ZONIZZAZIONE ACUSTICA COMUNALE  
DI REGGIO EMILIA

# Relazione di controdeduzione

VARIANTE ADOTTATA DAL C.C. CON DELIBERA N. 6399/37 DEL 24/02/2014

ZAC - Tavola Z4 Nord - estratto versione adottata

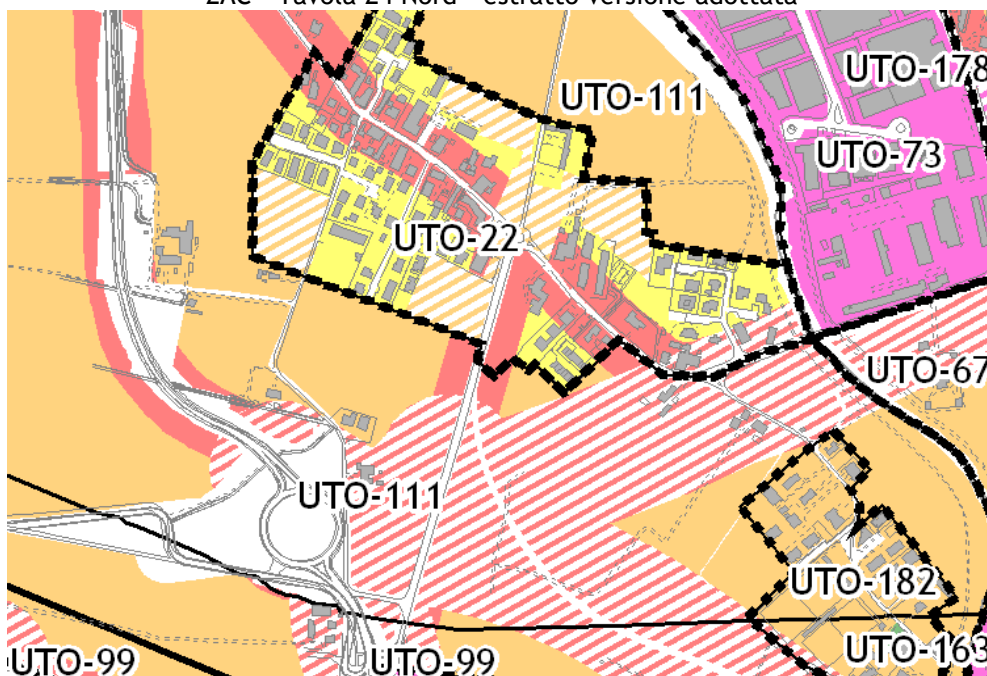
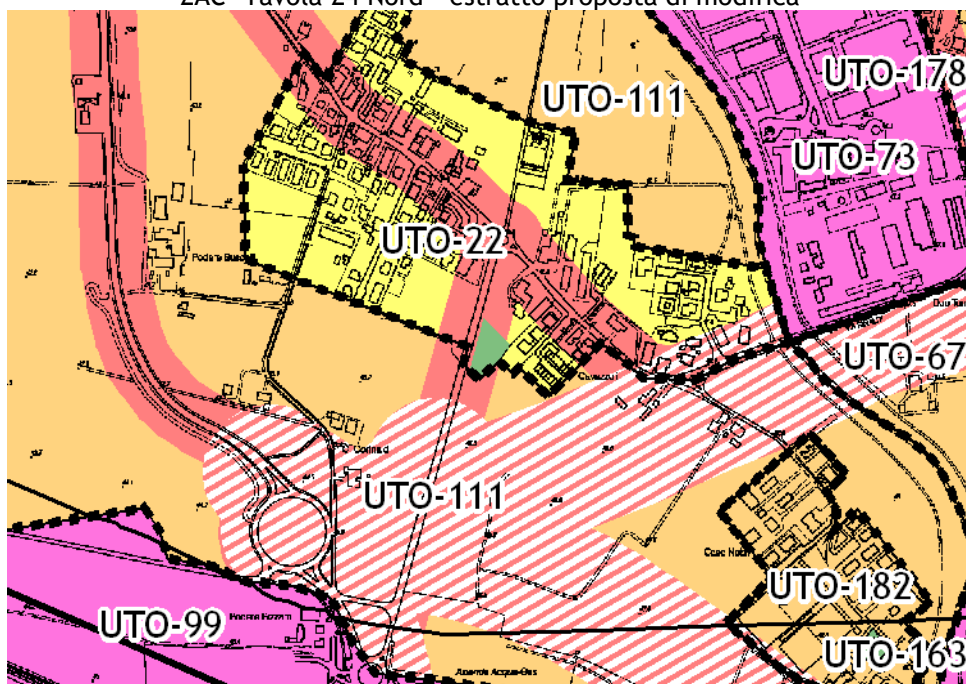
Considerato che il Consiglio Comunale in sede di adozione si è espresso favorevolmente sull'introduzione del nuovo articolo 1.3.3 delle Norme tecniche della ZAC ("Attribuzione automatica della Classe I"), che tale articolo prevede l'immediata applicabilità dei valori di Classe I per quelle strutture (esistenti o di nuova costruzione) che ne abbiano caratteristiche di legge e che tale articolo prevede anche che l'adeguamento cartografico per riconoscere le nuove strutture in Classe I possa avvenire al momento della redazione delle successivi varianti alla ZAC;

Considerato che la nuova struttura scolastica in frazione Cavazzoli ha già completato il suo iter di progettazione e di edificazione, che è a tutti gli effetti operativa e che ai sensi del citato art. 1.3.3 è già sottoposta ai valori della Classe I:

Si propone che l'edificio scolastico di Cavazzoli venga riconosciuto anche a livello cartografico, in quanto ricadente nella casistica degli adeguamenti previsti dall'art. 1.3.3;

Si propone la conseguente modifica della Relazione Illustrativa della 1<sup>a</sup> Variante alla ZAC e della Tavola Z4 Nord.

ZAC - Tavola Z4 Sud - estratto versione adottata

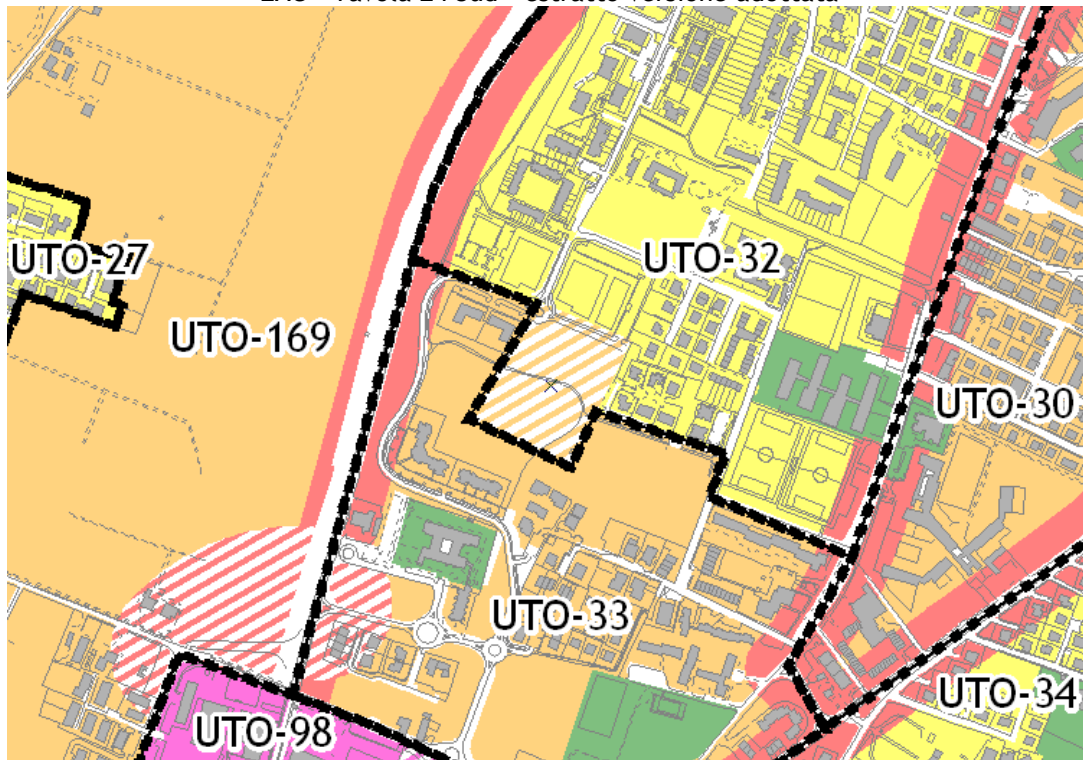
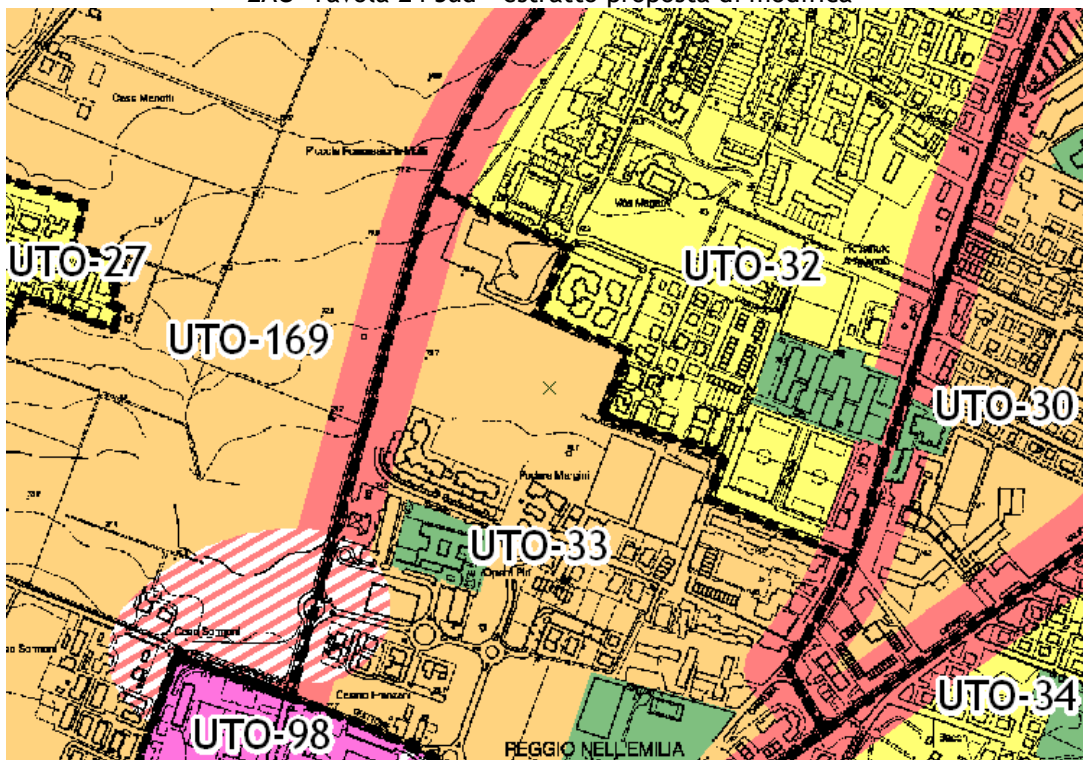
Considerato che, come descritto nel secondo capitolo della Relazione Illustrativa della 1ª Variante alla ZAC una parte degli adeguamenti cartografici apportati riguarda previsioni urbanistiche nel frattempo giunte al termine del loro iter approvativo;

Considerato che nel periodo di presentazione e adozione in Consiglio Comunale della 1ª Variante alla ZAC il Piano Urbanistico Attuativo denominato "Ta 46" è stato approvato con Deliberazione del Consiglio Comunale nr. 78 del 2014.

Si propone di aggiungere agli adeguamenti cartografici per previsioni urbanistiche attuate anche le modifiche relative al piano "Ta46": passaggio da "CLASSE III di progetto" a "CLASSE III";

Si propone la conseguente modifica della Relazione Illustrativa della 1ª Variante alla ZAC e della Tavola Z4 Sud.

ZAC - Tavola Z4 Sud - estratto proposta di modifica

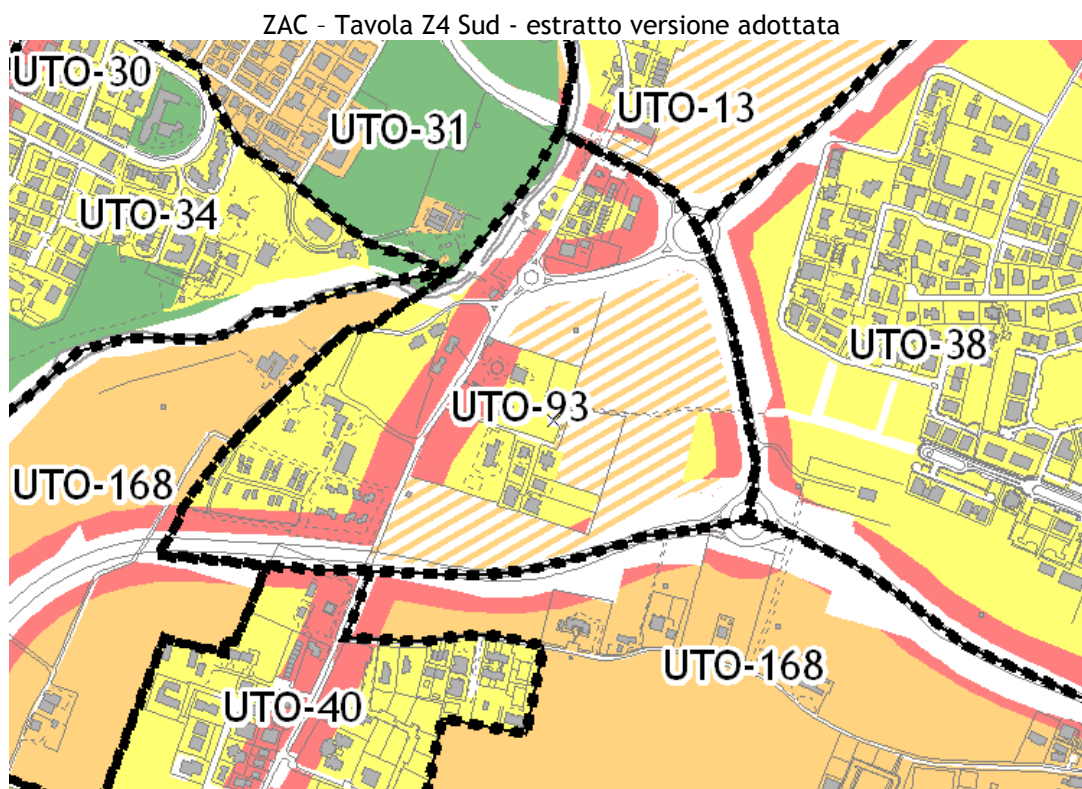
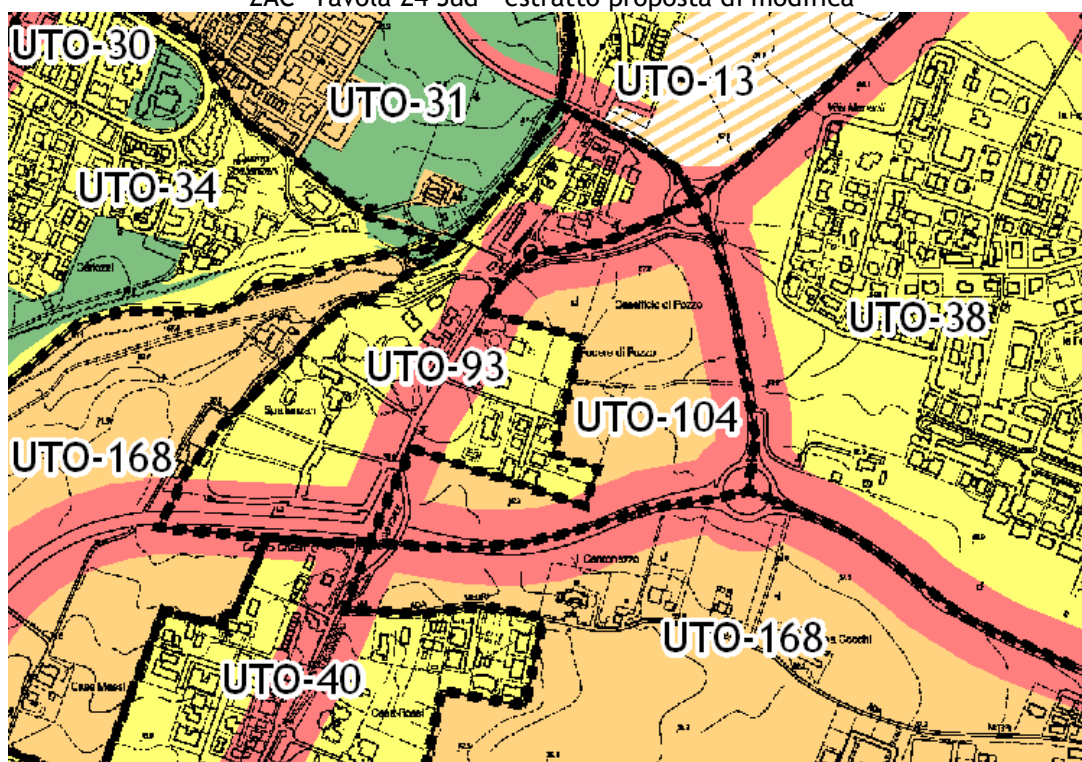
Considerato che, come descritto nel secondo capitolo della Relazione Illustrativa della 1ª Variante alla ZAC una parte degli adeguamenti cartografici apportati riguarda previsioni urbanistiche nel frattempo giunte al termine del loro iter approvativo;

Considerato che nel periodo di presentazione e adozione in Consiglio Comunale della 1ª Variante alla ZAC il Piano Urbanistico Attuativo denominato “Ta 16” è stato approvato con Deliberazione della Giunta Comunale nr. 105 del 2014.

Si propone di aggiungere agli adeguamenti cartografici per previsioni urbanistiche attuate anche le modifiche relative al piano “Ta16”: passaggio da “CLASSE III di progetto” a “CLASSE III”;

Si propone la conseguente modifica della Relazione Illustrativa della 1ª Variante alla ZAC e della Tavola Z4 Sud.
